**AVIS RELATIF À LA PROTECTION
CONTRE LES EVENTUELS EFFETS NOCIFS ET NUISANCES
PROVOQUÉS PAR LES RAYONNEMENTS NON IONISANTS
GÉNÉRÉS PAR DES ANTENNES ÉMETTRICES STATIONNAIRES**

Commune : CHAUDFONTAINE - Exploitant : PROXIMUS

Référence exploitant : 41EMG_01

Rapport n° 1094 / 2025

Figure 1 : Vue en plan des lieux de séjour et des points de contrôle

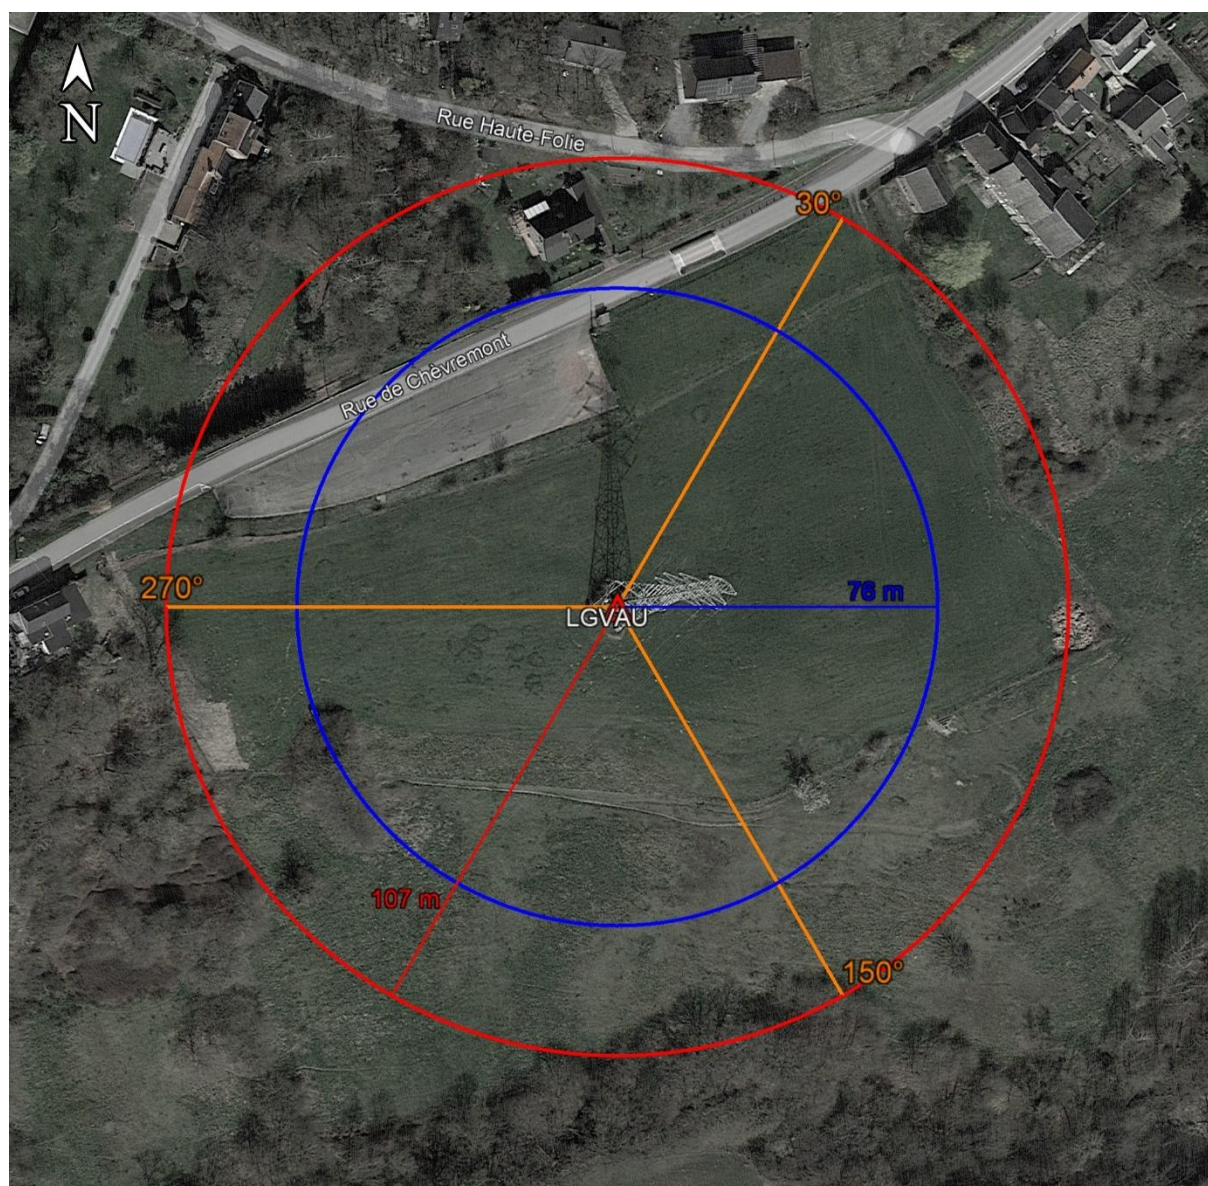
En ce qui concerne les antennes de l'installation mentionnées dans le tableau 1, la distance maximale à laquelle la limite pourrait être atteinte, à l'extérieur, est égale à 106,2 m. S'il n'y a pas de LS à une distance inférieure, les antennes respectent forcément la limite d'immission.

Dans le cas des LS situés à l'intérieur des bâtiments, une atténuation d'obstacle est prise en compte et il en résulte que la distance maximale à laquelle la limite pourrait être atteinte se réduit à 76,3 m.

Figure 2 : Vue en plan des installations d'antennes dans un rayon de 300 mètres autour de l'installation faisant l'objet de la demande d'avis

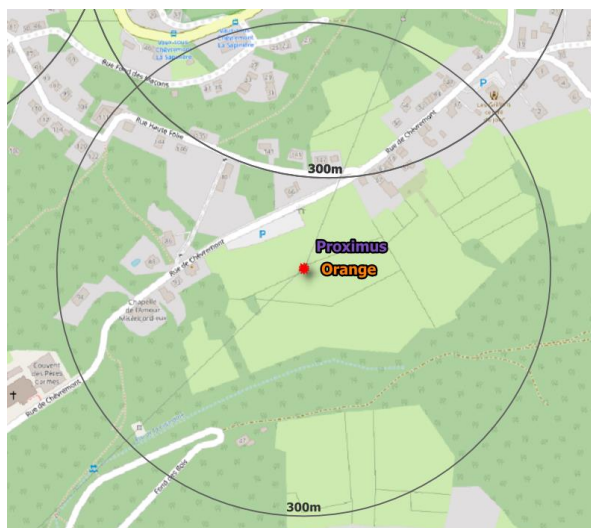
- il y a au plus 4 installations d'antennes émettrices stationnaires présentes dans la zone d'évaluation de 300 mètres de rayon représentée dans la figure 2, y inclus l'installation référencée dans le paragraphe 2 : la limite cumulative définie à l'article 4, §2 du décret est nécessairement respectée dans les lieux de séjour à l'intérieur de la zone d'évaluation de 300 mètres de rayon ;

Compte tenu des considérations ci-dessus, il apparaît que l'intensité du rayonnement électromagnétique généré, dans les lieux de séjour situés dans un rayon de 300 mètres autour de l'installation référencée dans le paragraphe 2, par l'ensemble des antennes émettrices stationnaires de l'ensemble des exploitants du même site d'antennes émettrices stationnaires respecte la limite fixée à l'article 4, § 2 du décret.
